警報なし津波 1月18日ヒアリング 設工認ご説明資料

本日ヒアリングの設工認に係るご説明事項は以下の通りです。

【本日ヒアリングのご説明事項】

図 1 潮位観測システム（防護用）の概念図（赤字箇所が既認可から設備変更が生じた箇所）

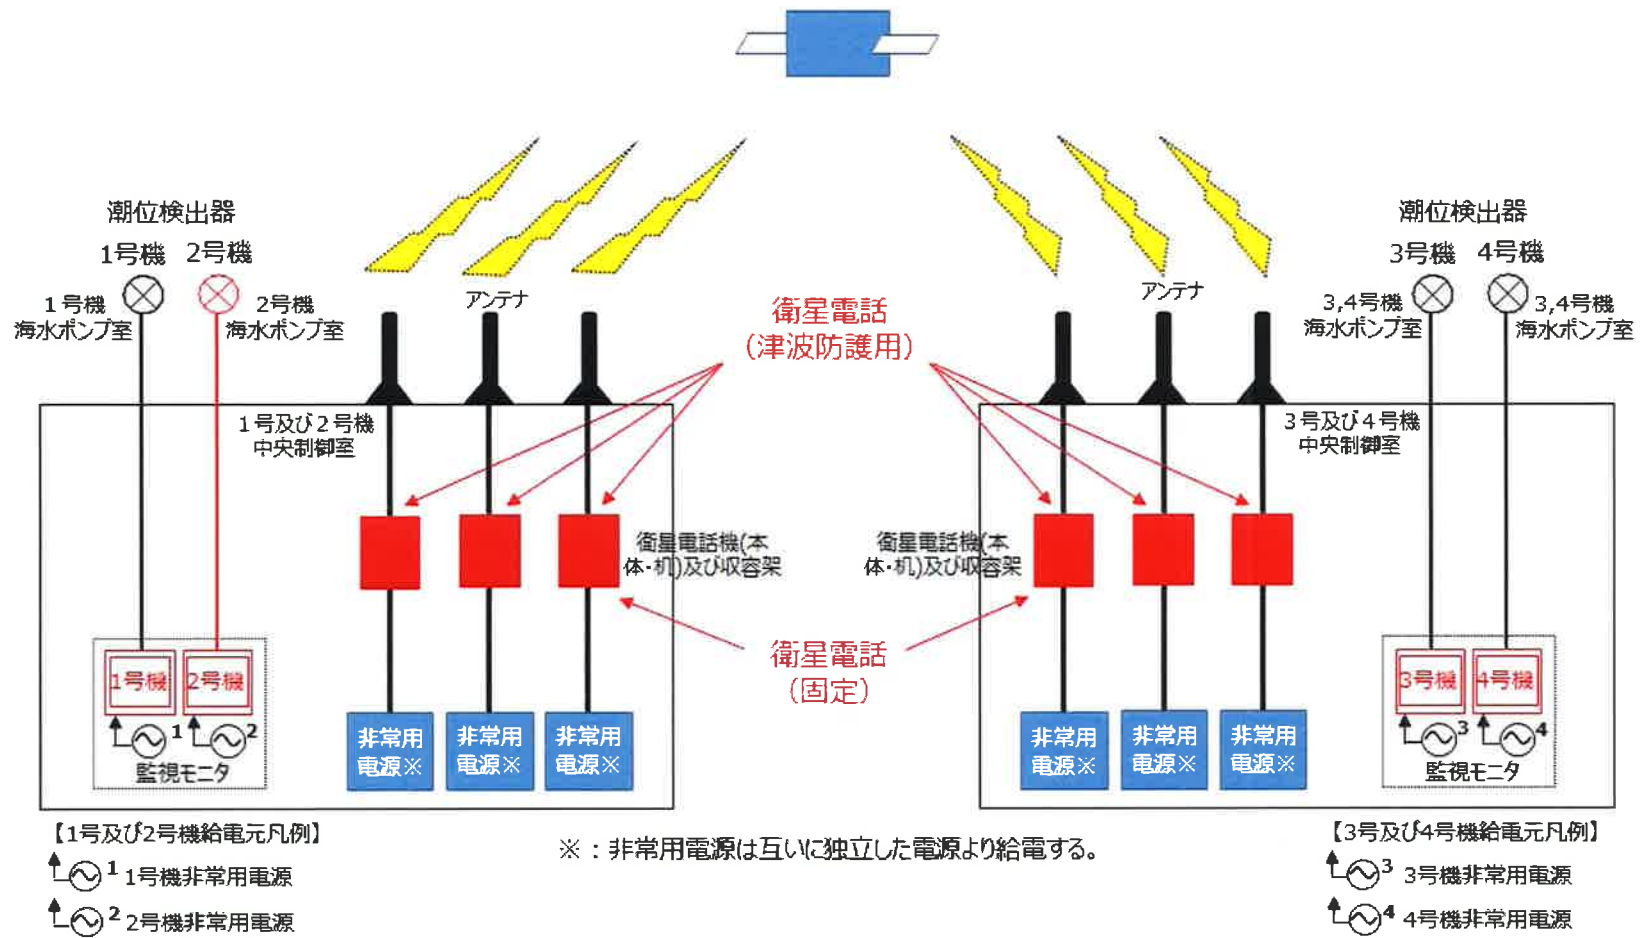
⑨潮位観測システム（防護用）を含めた津波防護施設の登録号機と号機共用の考え方について、設置許可から整理して示す。

※：潮位観測システム（防護用）の設置に伴い、設備を兼用する津波監視設備の潮位計と衛星電話（固定）に既認可から一部設備変更が生じたため（図1の赤字箇所）、当該設備の耐震計算書を今回申請で添付している。

第2-1図 潮位変化量の算出方法

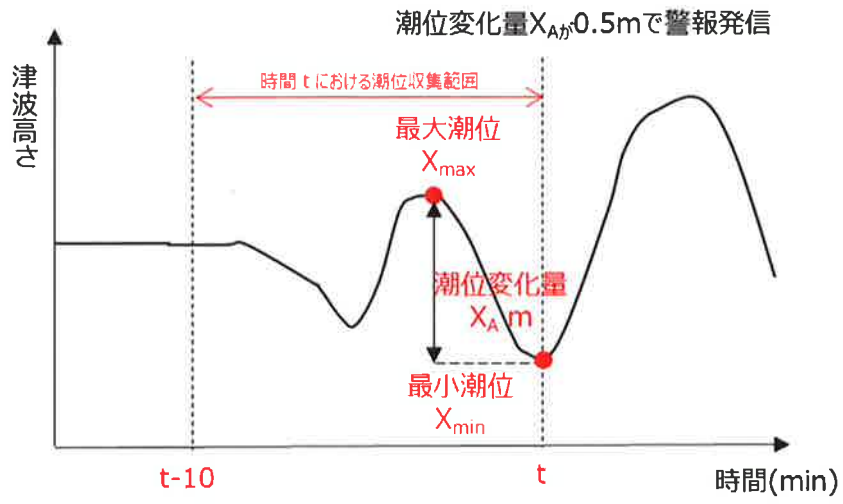
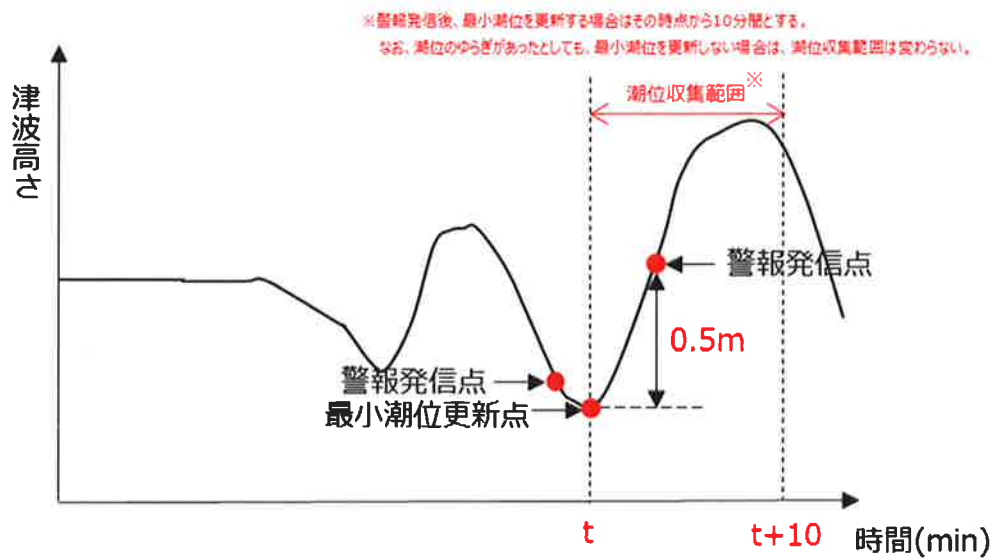
⑫本資料のP294について、計装誤差に係る図2-5の情報を全て文章で記載し図は削除する。同様に図2-1も図の情報を文章で記載し削除する。

・添付資料 2 別添 1 「潮位観測システム（防護用）のうち潮位計の設定値及び誤差の考え方について」の計装誤差に係る図2-5の情報を全て文章で記載（添付資料 1 の緑字若しくは緑枠部）し図は削除する。

図2 潮位観測システム（防護用）の耐震計算書に記載する衛星電話の図

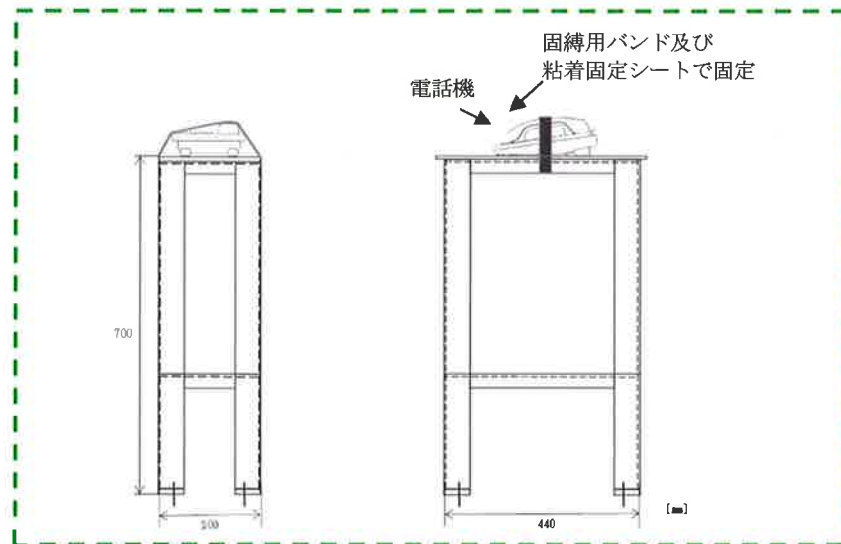
・衛星電話の添付図面について、耐震計算書の図面に合わせる。

潮位観測システム（防護用）の耐震計算書に記載している衛星電話の図について、構造図との整合を図る。

第4-1-8図 衛星電話（津波防護用）の応急復旧構成例

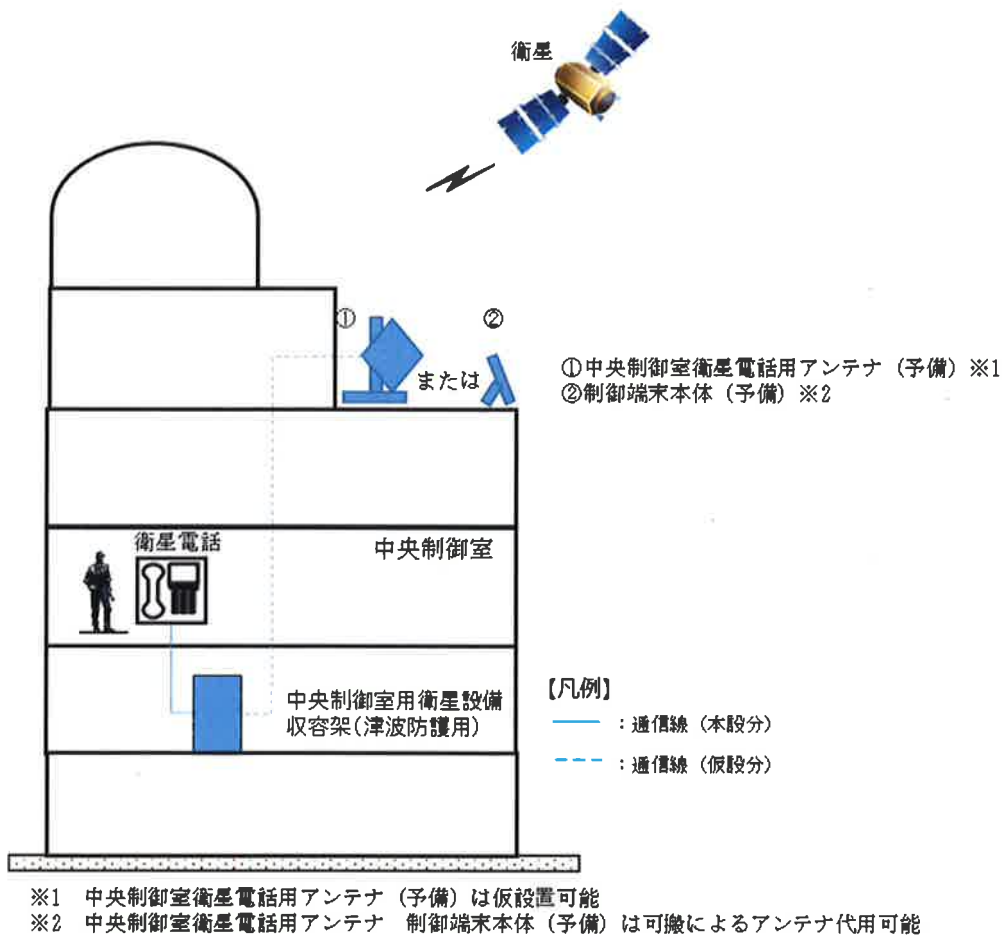
・衛星電話（津波防護用）の代替手段の耐震クラス、波及的影響の有無について整理して示す。

アンテナの予備品に係る記載を補足説明資料に添付のとおり追記する。
